Добавление 48 — Правила № 49 ООН

Пересмотр 6 — Поправка 7

Поправки серии 07 — Дата вступления в силу: 7 января 2021 года

Единообразные предписания, касающиеся подлежащих принятию мер по ограничению выбросов загрязняющих газообразных веществ и взвешенных частиц двигателями с воспламенением от сжатия и двигателями с принудительным зажиганием, предназначенными для использования на транспортных средствах

Рис. 12

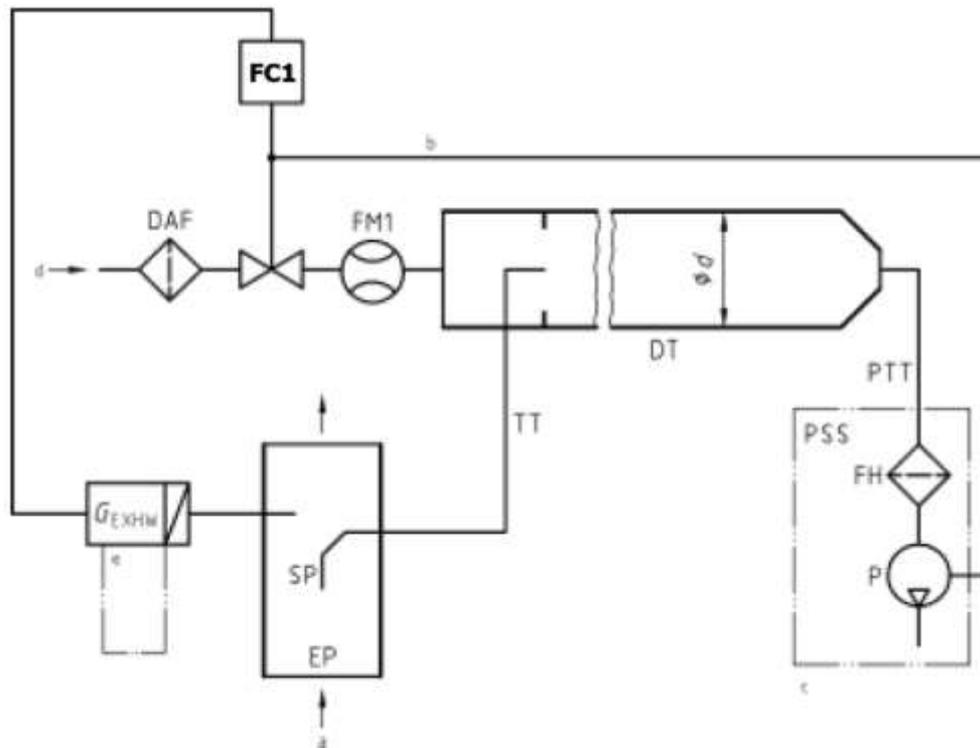
Пункт А.2.2.1 изменить следующим образом:

Схема системы частичного разбавления потока (с полным отбором проб)

a = отработавшие газы

b = факультативно

c = более подробно см. рис. 16

Рис. 1

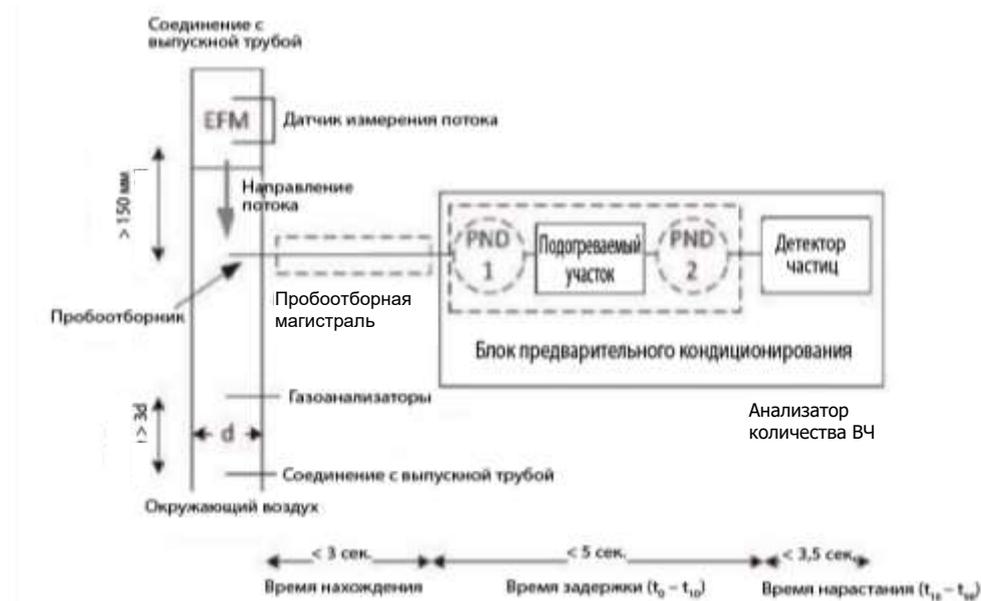
А.2.2.5.1.1 Анализатор количества ВЧ состоит из блока предварительного кондиционирования и детектора частиц (см. рис. 1). Детектор частиц может также производить предварительное кондиционирование аэрозоля. Чувствительность анализаторов к ударам, вибрации, старению, колебаниям температуры и давления воздуха, электромагнитным помехам, а также другим факторам, способным повлиять на работу транспортного средства или анализатора, должна быть, по возможности, сведена к минимуму и четко указывается изготовителем прибора в сопроводительной документации. Анализатор количества ВЧ должен отвечать требованиям настоящих Правил и спецификациям изготовителя прибора.

Пример компоновки анализатора количества ВЧ

Примечания: пунктирные линии отображают необязательные детали; EFM — массовый расходомер отработавших газов, d — внутренний диаметр, PND — разбавитель количества ВЧ.
